BULLETIN SERVICE
SERVICE BULLETIN

N° **210101**

INVERSION GAINES CHAUFFAGE CABINE ET RECHAUFFE CARBURATEUR
CABIN HEATER AND CARBURETOR HEATER DUCTS INVERSION

ATA :
21-40

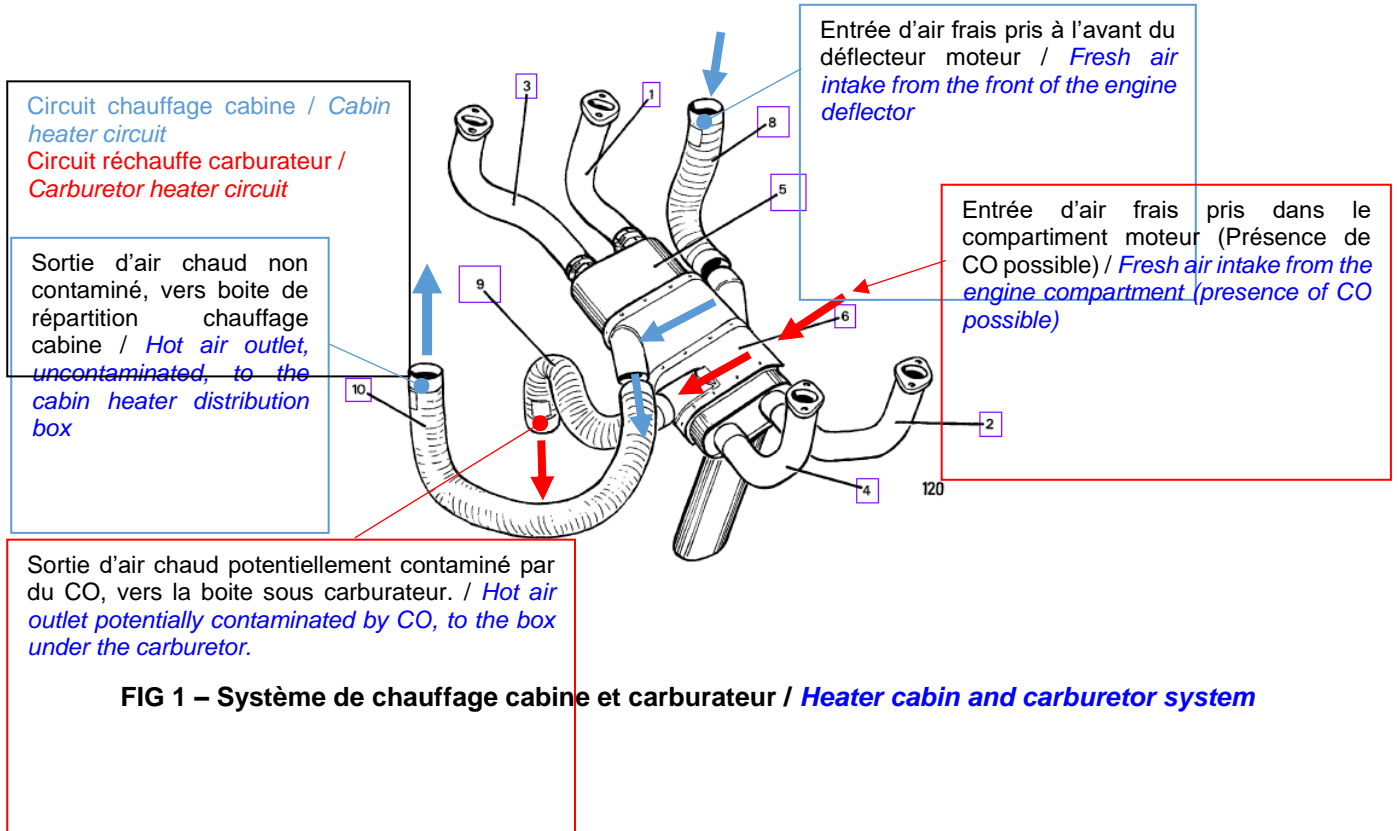
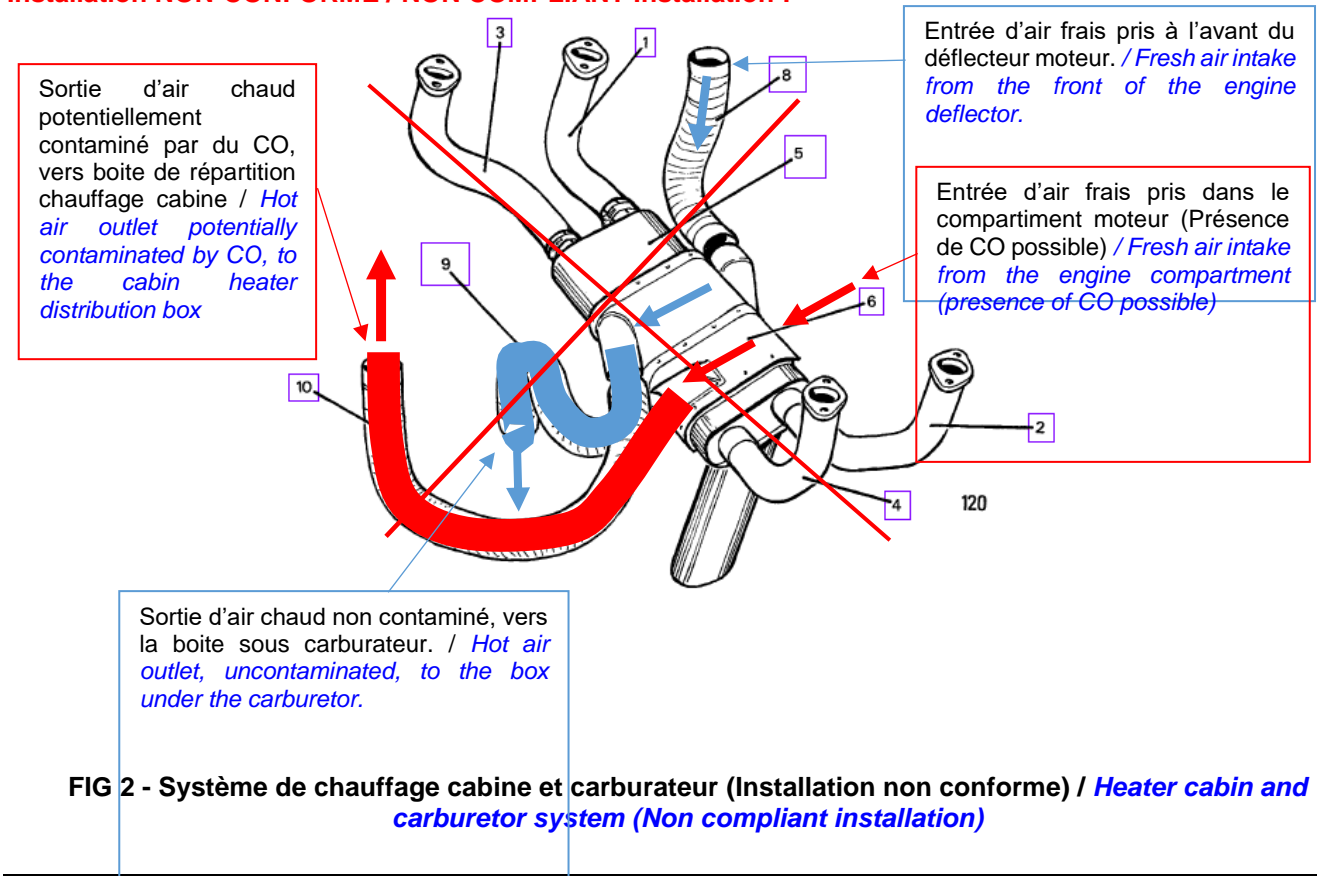
Ce BS fait suite à la détection de l'inversion des gaines de chauffage cabine (Rep 10 – Fig 1) et de réchauffe carburateur (Rep 9 – Fig 1) sur un DR400/120.

This SB follows the detection of the inversion of the cabin heater (Rep 10 – Fig 1) and carburetor heater (Rep 9 – Fig 1) ducts on a DR400/120.

L'inversion de ces gaines présente un **danger d'intoxication au monoxyde de carbone (CO)** des occupants de l'aéronef, si le chauffage cabine est en fonctionnement.

*Inverting these ducts introduce a **risk of carbon monoxide (CO) poisoning** of the aircraft occupants, if the cabin heater is ON.*

Installation CONFORME / COMPLIANT installation

Installation NON-CONFORME / NON COMPLIANT Installation :

- a) Retirer les capots moteur.
- b) Vérifier le cheminement des gaines de chauffage cabine et de réchauffe carburateur, conformément à la **figure 1** de ce bulletin de service.
- c) Le cas échéant, remettre le système en conformité conformément à la **figure 1**.
- d) Remonter les capots moteurs.
- e) Informer CEAPR des résultats de l'inspection par l'un des moyens cité au §9, en donnant obligatoirement les informations suivantes :

b) Check the routing of the cabin heater and carburetor heater ducts, in accordance with **figure 1** of this service bulletin.

c) If necessary, bring the system into conformity according to **figure 1**.
